本服务通告适用于2007年12月前控制杆对角斜切的所有MT03和改造的MT03到MT0sport。

背景

服务通告

图1：斜切式老式控制杆

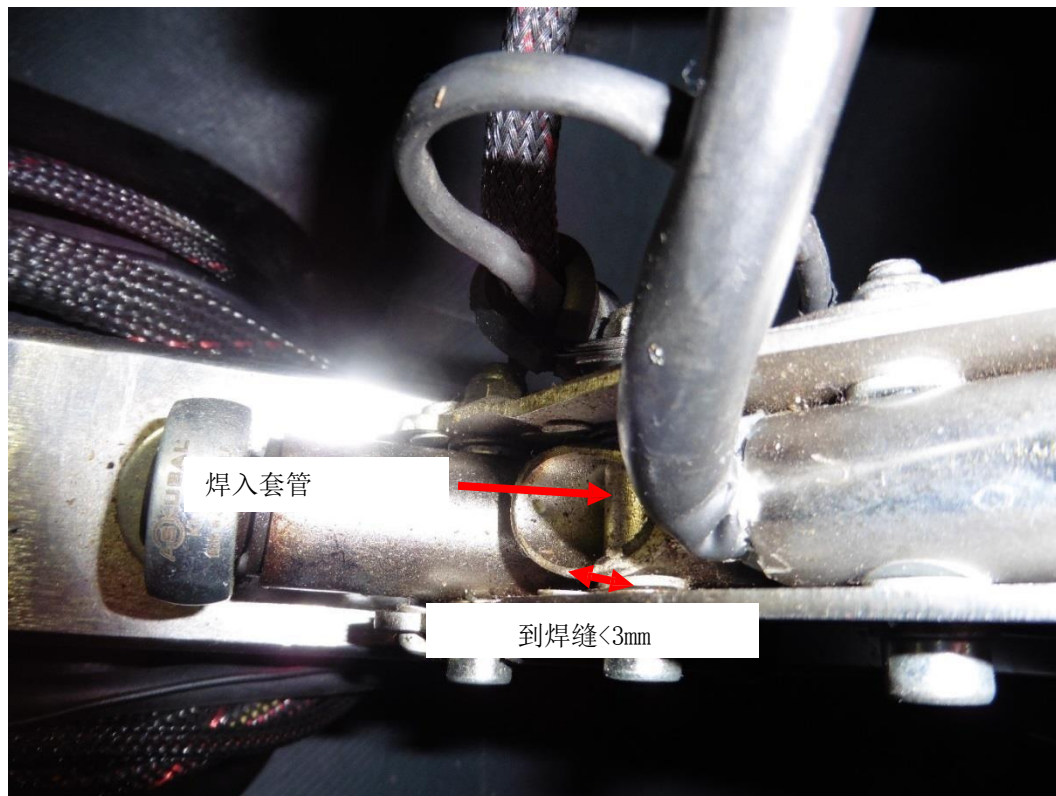
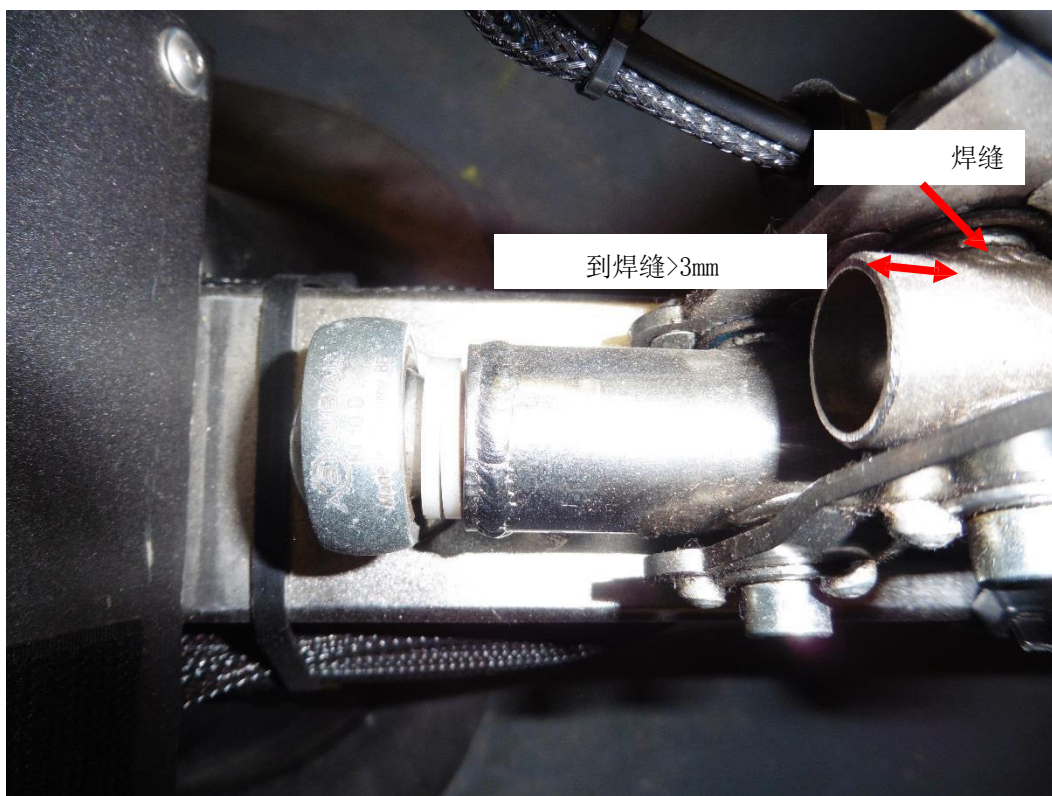
在上控制杆与前控制手柄连接处发现了焊接开裂和后续管子损坏的情况。一般在维护时或飞行前检查时会发现这一问题，所以本通告的目的是为强调检查此零件的需要。

另外，如果原来的零件超出了建议的尺寸，这种检查还有机会用新一代改进零件替换现有的管子。

- 1 拆下管子和手柄侧板之间的固定螺栓。
- 2 检查管子末端内焊入的套管是否牢固，焊口无开裂。
- 3 检查控制杆的杆末端和焊缝外壁之间是否下切超过3mm。
- 4 矫正：如果下切限位超过3mm，请拆除控制杆（凸轮轴）并按厂家维护手册更换新的控制杆。联系AutoGyro服务部获取匹配零件。
- 5 如果控制杆还可以继续使用，按厂家维护手册换上新的尼龙自锁螺母，重新装上螺栓。

- 检查管子末端内焊入的套管是否牢固，焊口无开裂。
- 检查控制杆的杆末端和焊缝外壁之间是否下切超过3mm。
- 矫正：如果下切超过3mm，请更换控制杆。
